Mission régionale d'autorité environnementale
OCCITANIE

**Avis
sur la construction d'une centrale agrivoltaïque à Rieupeyroux
(12)**

N°saisine : 007302/A P

Date : 11 décembre 2025

Figure 2 : plan de masse du projet (source : étude d'impact)

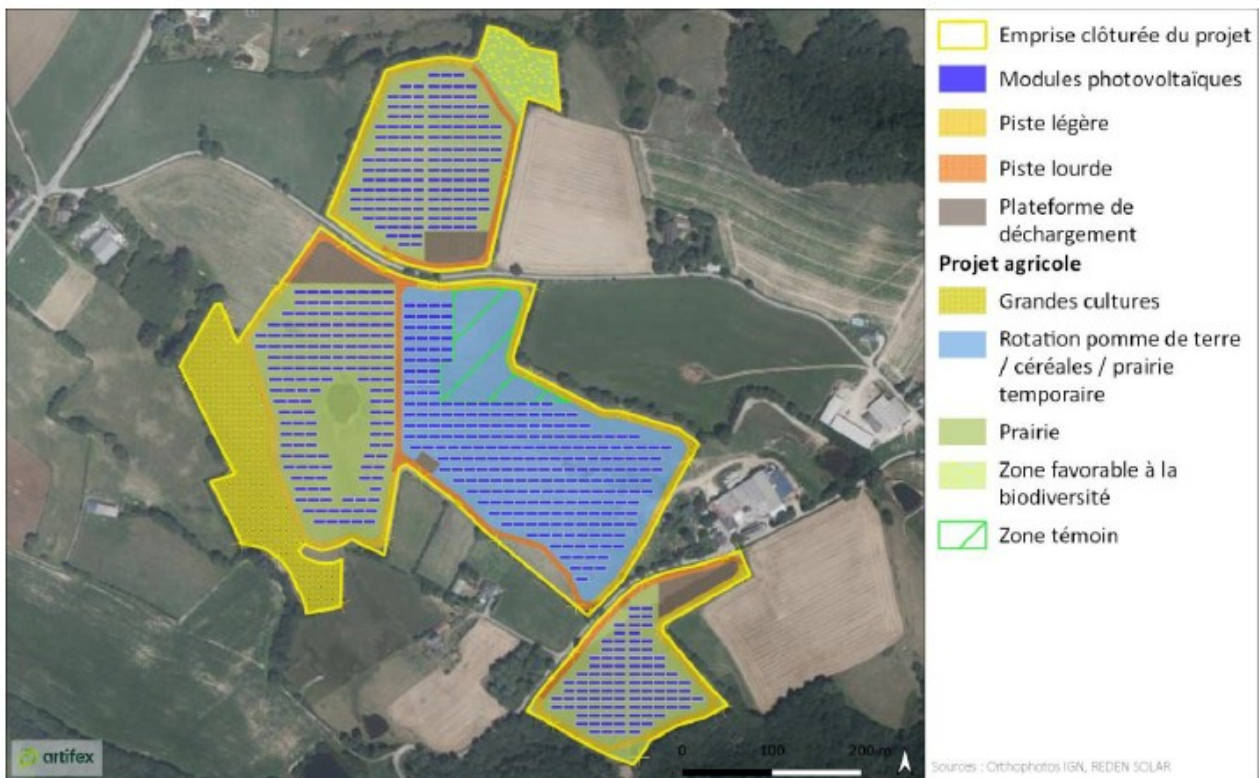
- 15 312 panneaux photovoltaïques d'une puissance unitaire de 615 Wc, dont la hauteur du point bas par rapport au sol est de 1,2 m et celle du point haut est de 2,9 m. L'espace bord à bord de panneau est compris entre 4,5 et 7,5 m ;

- la création de pistes de circulation d'une largeur de 6 m et d'une longueur totale de 3 326 ml. 59 % de ces pistes sont laissées enherbées. Les autres sont constituées de graves concassées ;

- quatre plateformes de déchargement pour une surface cumulée de 7 945 m² en graves concassées ;
- trois réserves incendie d'un volume unitaire de 60 m³ ;

- un poste de livraison couplé à un poste de transformation, d'une surface de 22,32 m² et d'une hauteur de 3,4 m ;
- trois postes de transformation, d'une surface unitaire de 14,88 m² et d'une hauteur de 3,4 m ;

- un container de stockage de type « préfabriqué » d'une surface de 15 m² et d'une hauteur de 2,59 m ;
- une clôture d'une hauteur de 2 m et d'une longueur de 3 783 ml, équipée de passages à petite faune ;

Compte tenu d'un impact paysager résiduel fort à modéré depuis les habitations environnantes, elle recommande de renforcer la séquence d'évitement, notamment en étudiant une réduction de l'emprise du parc photovoltaïque.
